Objet : Procédure d'enquête publique du 21 novembre 2023 au 22 décembre 2023 inclus sur le projet de réaménagement du front de mer de Lacanau soumis à évaluation environnementale

Observations de l'Association Amis, Propriétaires et Locataires de Lacanau-Océan

Déposées le 22 décembre 2023 auprès du commissaire enquêteur

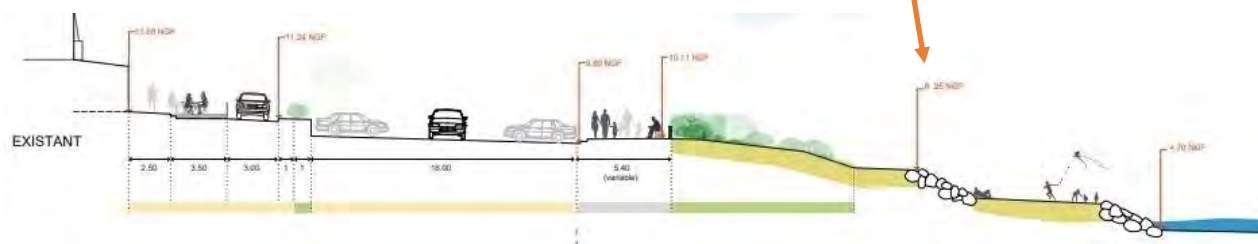
Concernant la place Charles De Gaulle, la réalisation des voies en béton aurait peut-être évité la malfaçon au niveau des traversées PMR.

Le niveau trop haut du bord du bateau par rapport à la voie a nécessité une mise à niveau en béton.

La durabilité de ce type de « ragréage » n'est pas assurée et il existe un risque de désagrégation et de mise en danger des usagers de la voie publique.

Le rattrapage aurait dû être réalisé en enrobés.

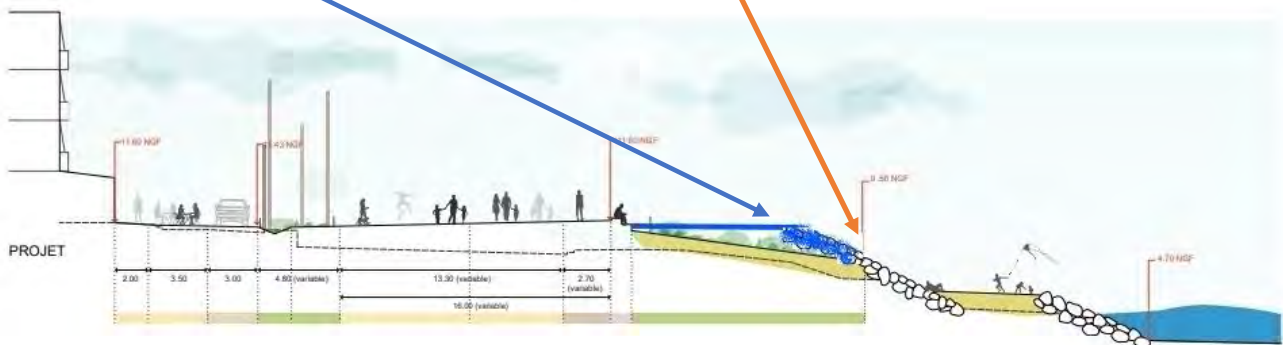
La digue a été réhaussée, au printemps 2023, au niveau +10,00 NGF alors que le niveau porté sur la coupe transversale en page 43 (reprise ci-dessous) de la notice décrivant le projet (PA-2) est de 8,50 NGF.

Il en résulte que la banquette haute n'est pas inclinée comme représenté ci-dessus mais horizontale comme démontré sur la photo ci-contre.

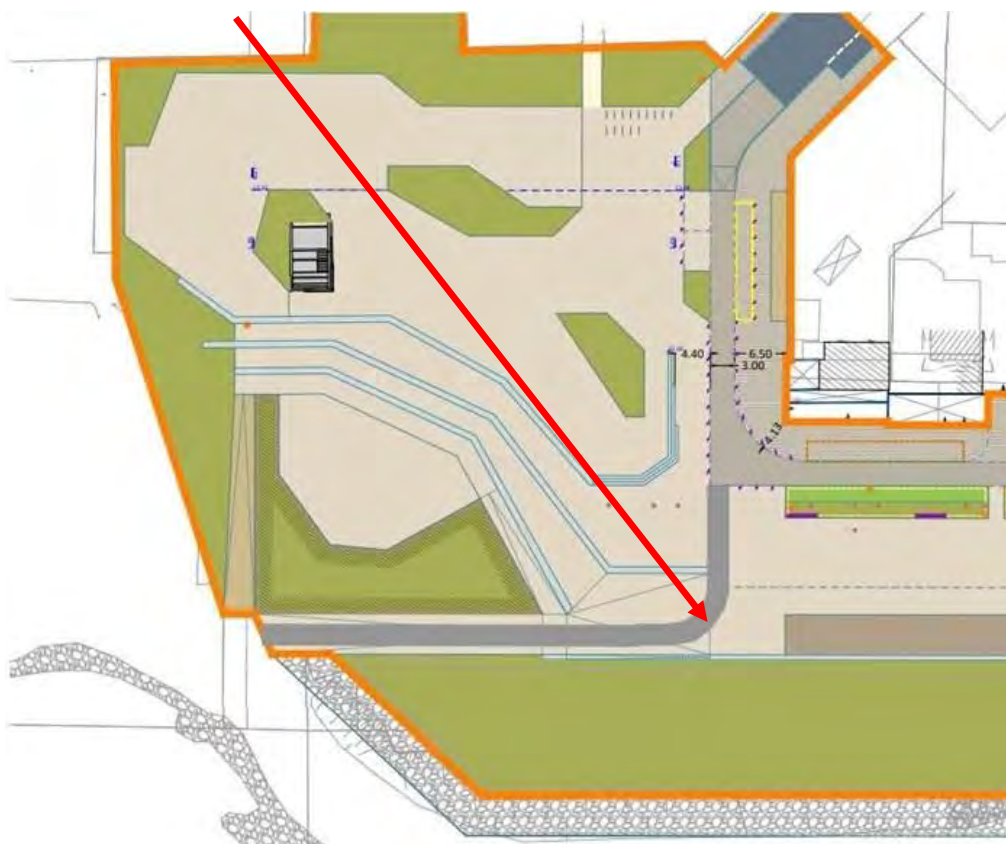
Après aménagement le haut des enrochements est placé à +9,50 NGF alors qu'il est à ce jour à +10,00NGF et qu'il sera porté à 11,50NGF après le renforcement à venir de la digue afin d'attendre l'horizon 2050 (niveau précisé par l'adjoint chargé du littoral lors de la réunion publique du 7 février 2023 relative au bilan de la stratégie locale).

Le niveau de la banquette (+11,50 NGF) ne permet de réaliser qu'un gradin au niveau de la promenade (+11,80 NGF)

Le rehaussement des enrochements est à réaliser conjointement à l'aménagement afin d'en faciliter la réalisation en opérant depuis le haut et non pas depuis la plage de repli comme l'ont été les travaux de 2023.

1.3 Pieux bois

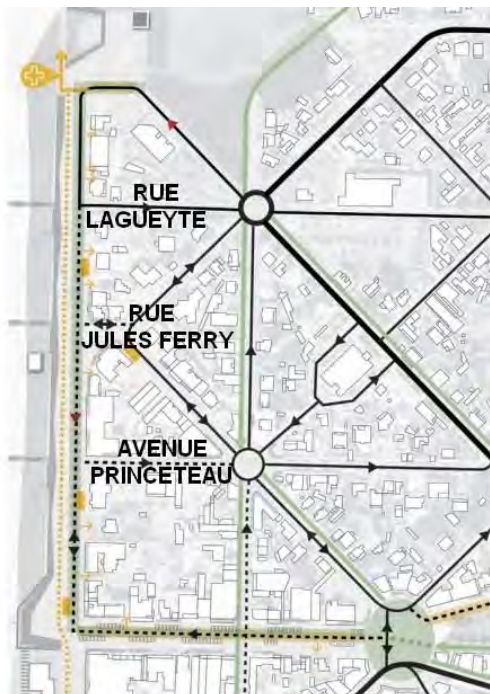
Dans le chapitre un espace public ancré dans le paysage dunaire, il est prévu un alignement de pieux bois reprenant les techniques ancestrales de fixation de la dune. Cette ligne, qui figure en perspective de la page 43 du PA.2, ne sera pas suffisamment étanche pour assurer le blocage du sable poussé par le vent qui recouvrira en partie l'esplanade.

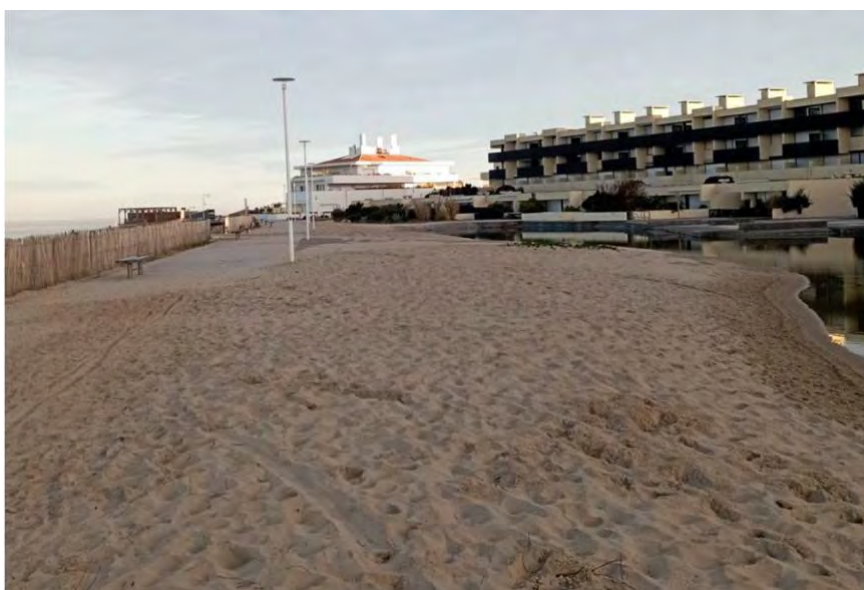
L'accès, en bleu ci-dessous, qui se situe dans la continuité Ouest de la rampe PMR doit être aux normes PMR et en particulier, le sol doit être en béton balayé et non stabilisé comme le projet le prévoit.

Cet accès PMR situé entre les résidences et rejoint la promenade Lacaze au milieu de celle-ci.

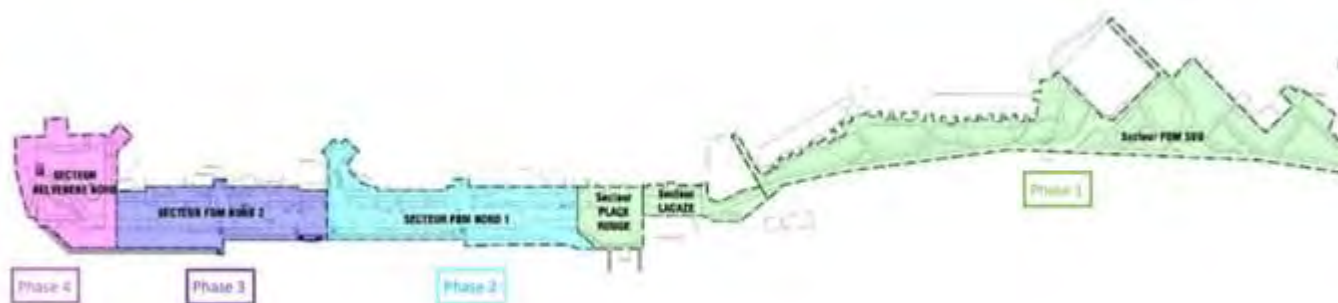
La « piscine » devant la résidence « les Océanides » devra donc obligatoirement être démolie.

En effet, elle est suffisamment étanche pour contenir un grand volume d'eau comme le montre la photo du 9 décembre 2023 à 09h29 TU+1 (ci-dessous) et si l'on remplit la piscine de sable, le même volume d'eau débordera compte tenu du faible indice des vides du sable dunaire (10 à 15%).

Il faudra donc que ce point du dossier soit éclairci et que la contradiction soit levée.

(Projet page 43 du PA.2)

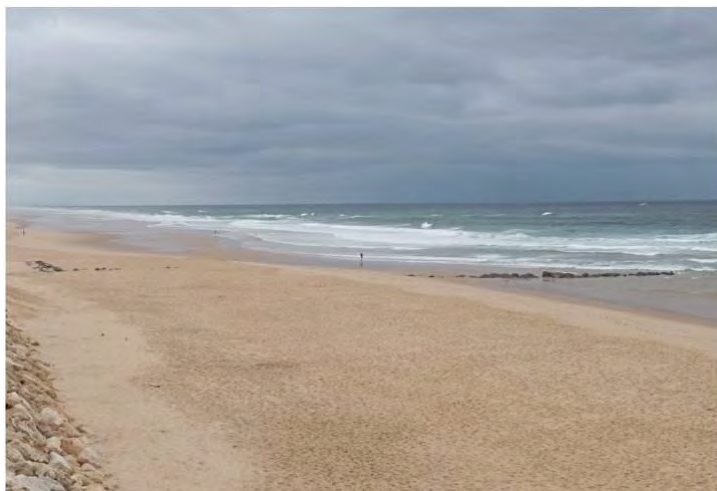
On peut s'interroger à juste titre de la raison pour laquelle dans cette enquête publique et dans tous les documents, le giratoire du front de mer et la placette Kayoc ont changé de nom sans que leur dénomination n'ait été modifiée officiellement. On apprend donc dans le dossier d'enquête que, désormais, il s'agit de la place Rouge.

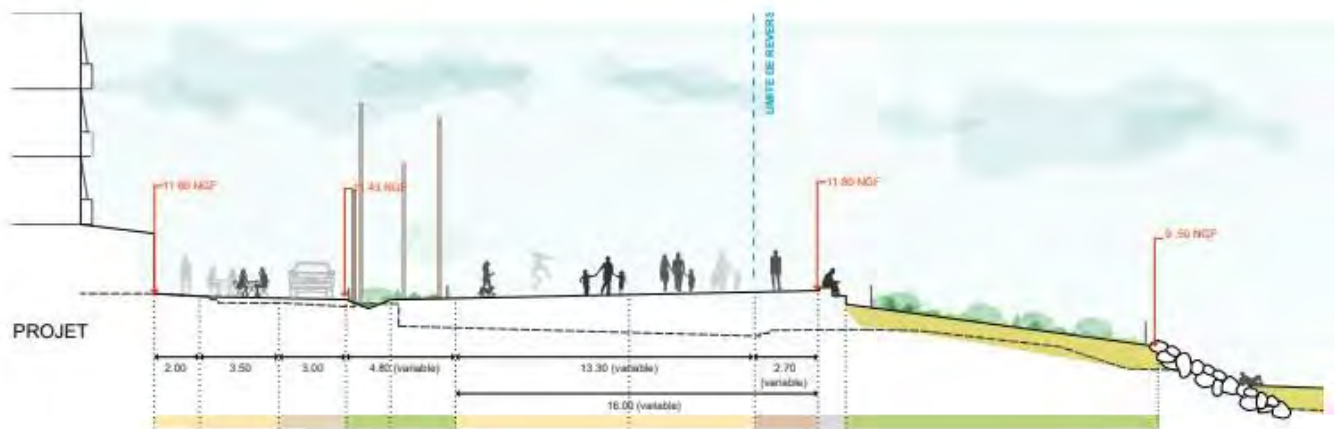
- La distance au front de mer de 1,1km

La largeur insuffisante des piste piétons et cycliste (1,55 m + 2,60 m) entre le PEM et l'avenue Plantey.

Compte tenu des trafics actuels, les largeurs, selon les prescriptions du CEREMA (EPA du ministère de la transition écologique et solidaire) doivent être de :

- 3,50 m pour la piste cyclable
- 2,50 m pour la piste piéton

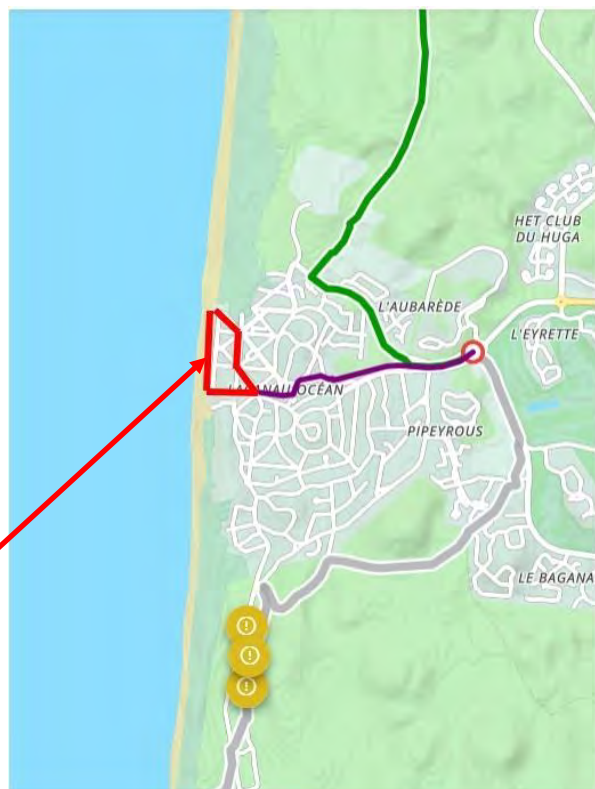
Ni la notice ni le plan ne font apparaître d'espace dédiée aux vélos, d'emplacement pour stationner comme le montre la coupe transversale ci-dessous

- Lui dédier un espace propre sur le front de mer
- Flécher la boucle passant par le front de mer
